改善箇所説明図

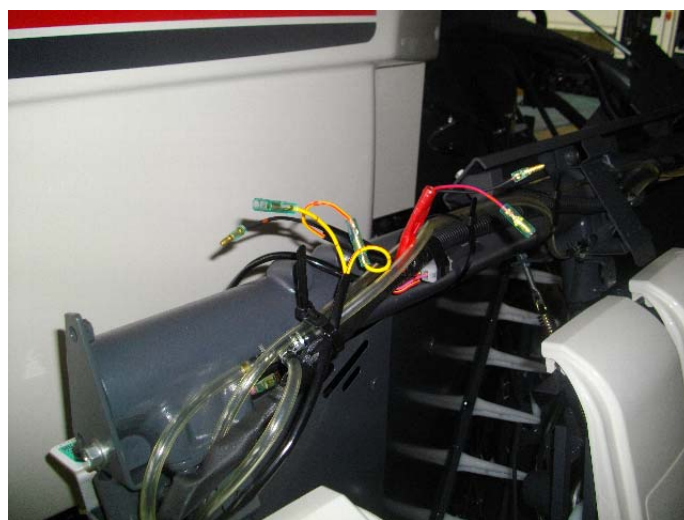
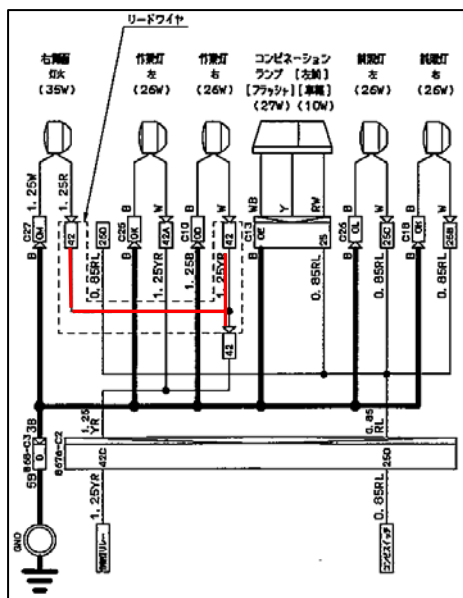
基準不適合発生箇所

走行中に使用しない灯火(作業灯)において、電気回路の図面指示を誤ったため、前照灯点灯時に作業灯が同時に点灯してしまう。

改善措置の内容

全車両、作業灯用電気回路を正しい回路に変更する。
